設計及び工事計画認可申請書の一部補正について

東海第二発電所

設計及び工事計画認可申請書の一部補正

令和3年3月4日付け発室発第192号にて申請した設計及び工事計画変更認可申請書について、管の耐震・応力計算書の一部修正，工事計画の一部記載の適正化，基本設計方針の追加及び必要な添付書類の追加を行うため補正する。

NT2 補③ V-3-5-3-1-6 R2

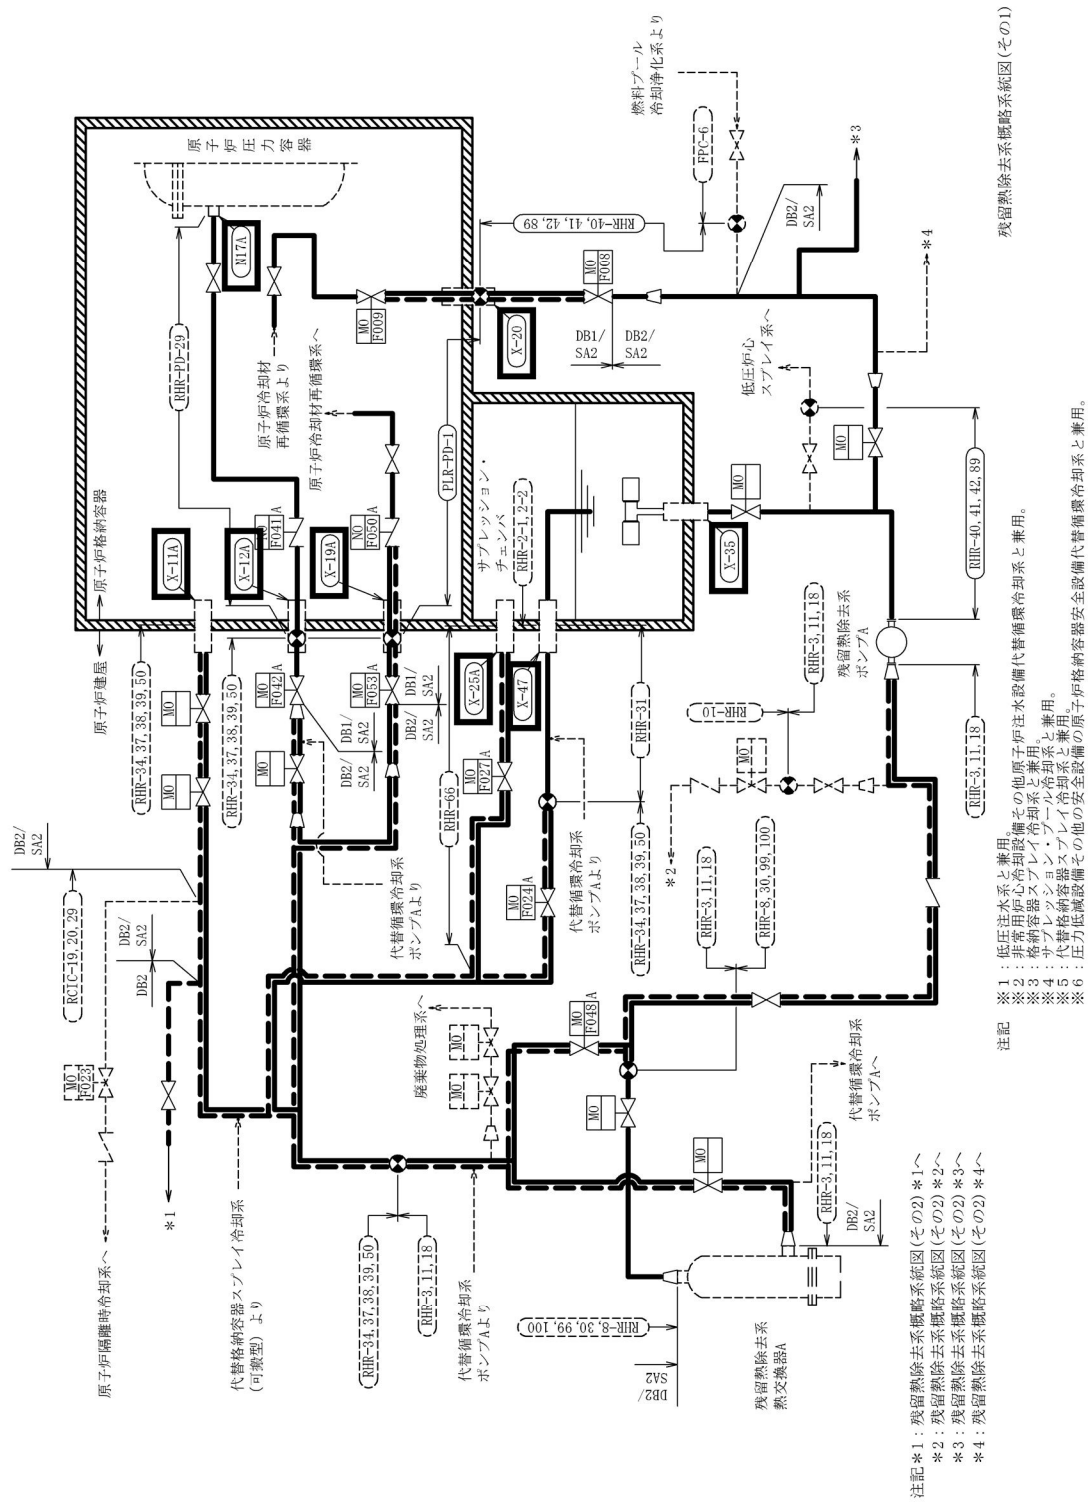
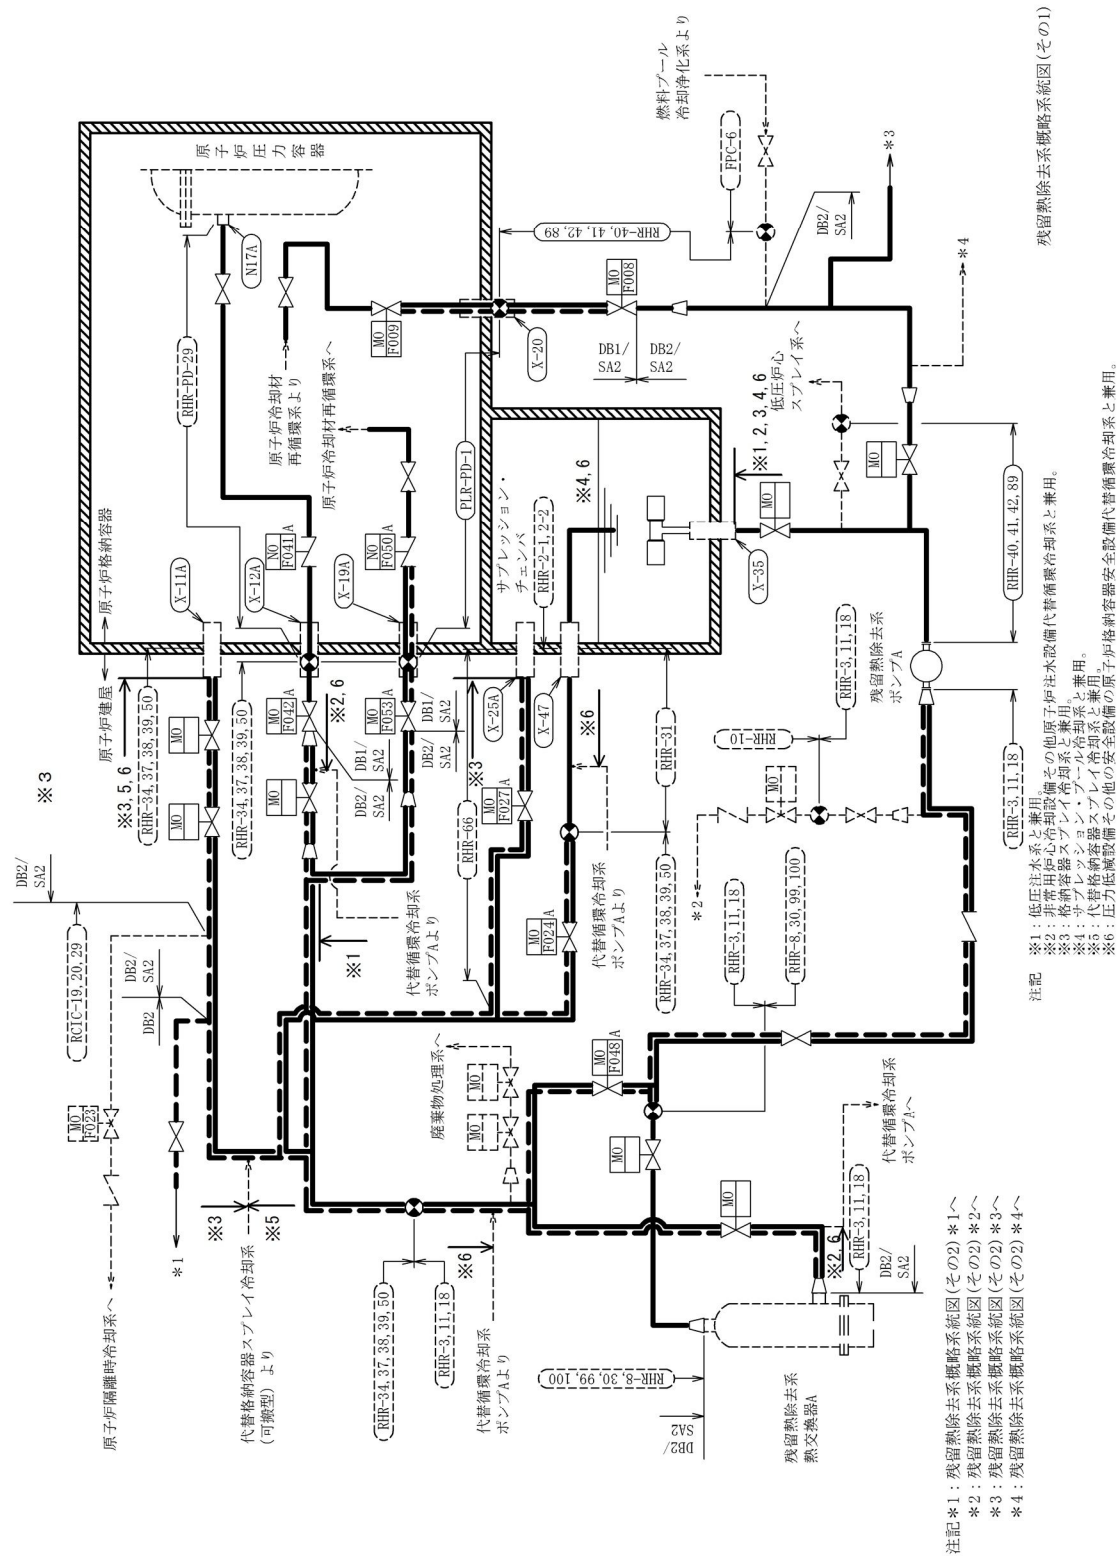
No.1
応力係数見直しによる計算結果の修正

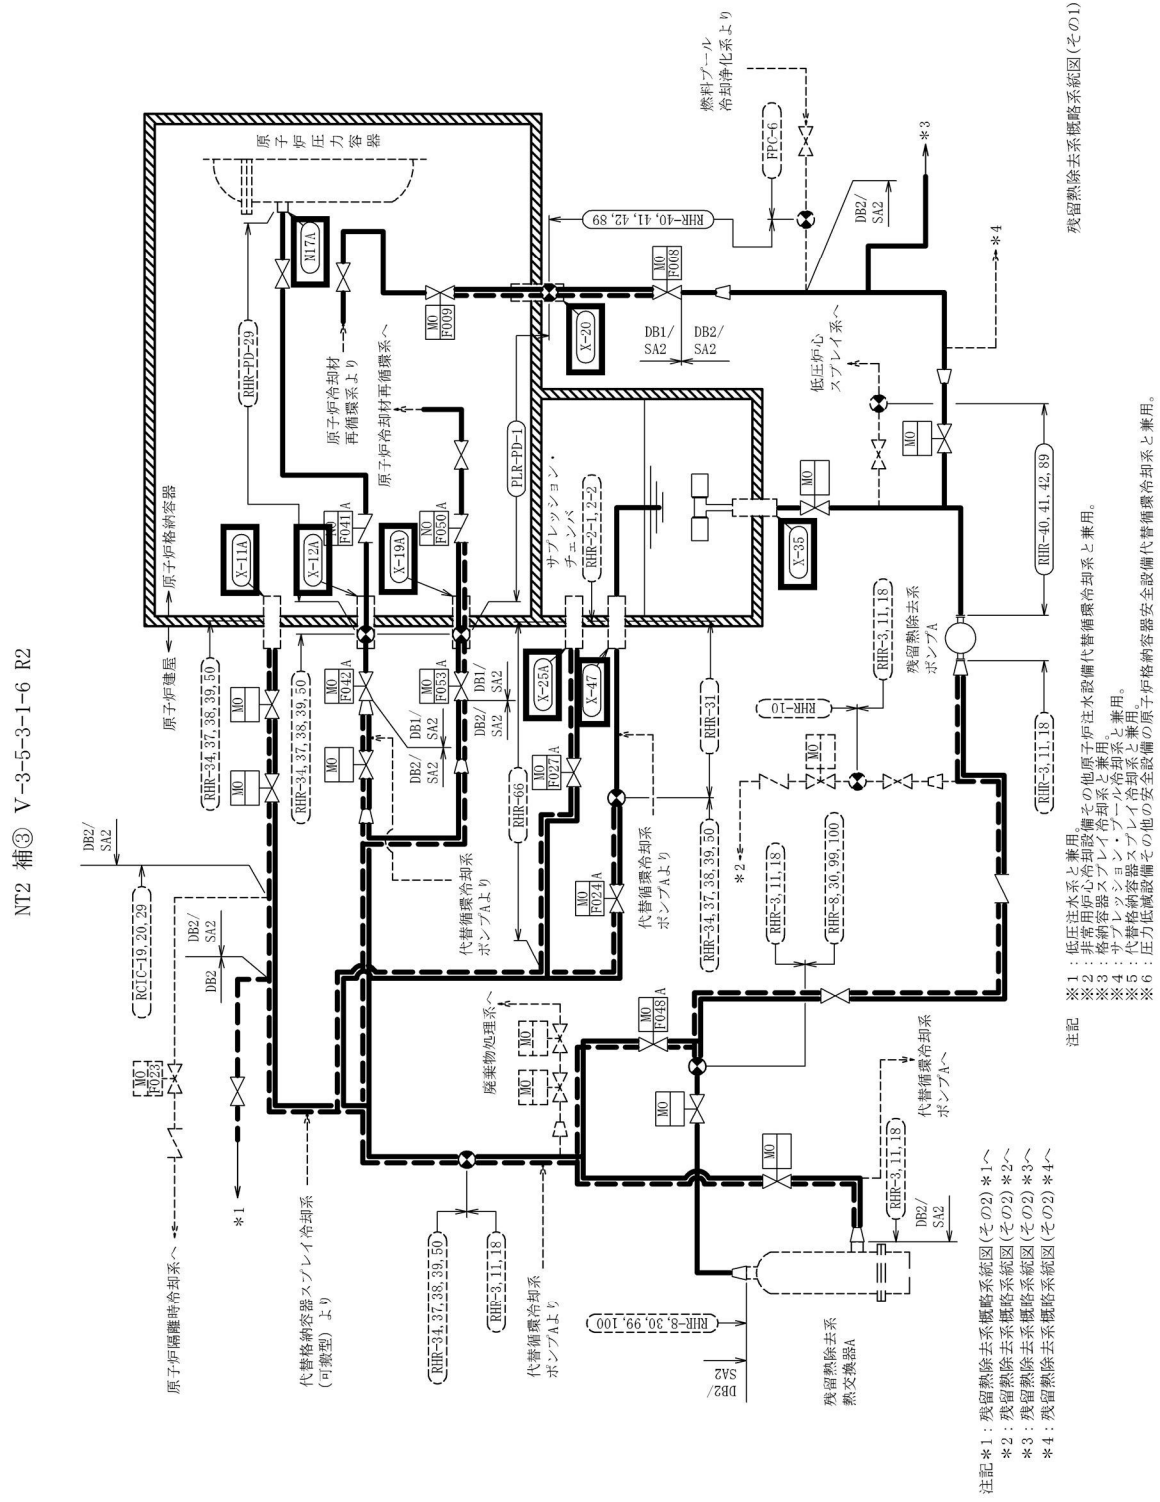
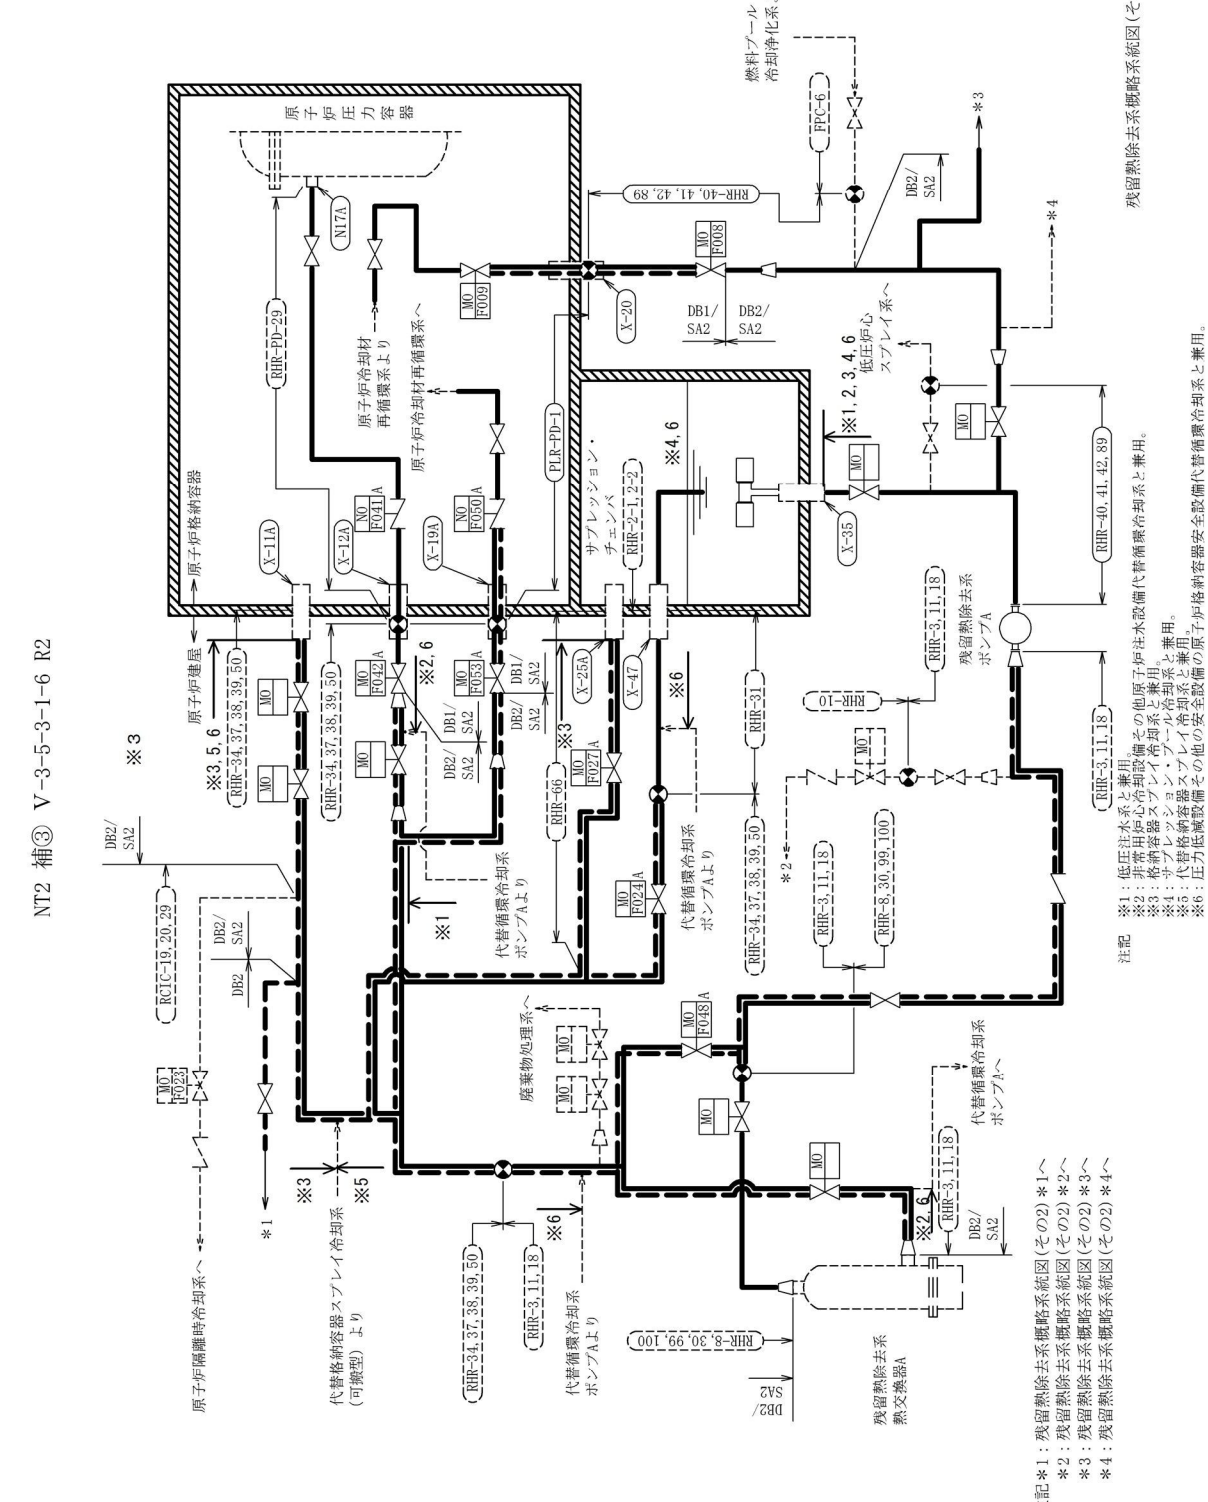
記載の適正化
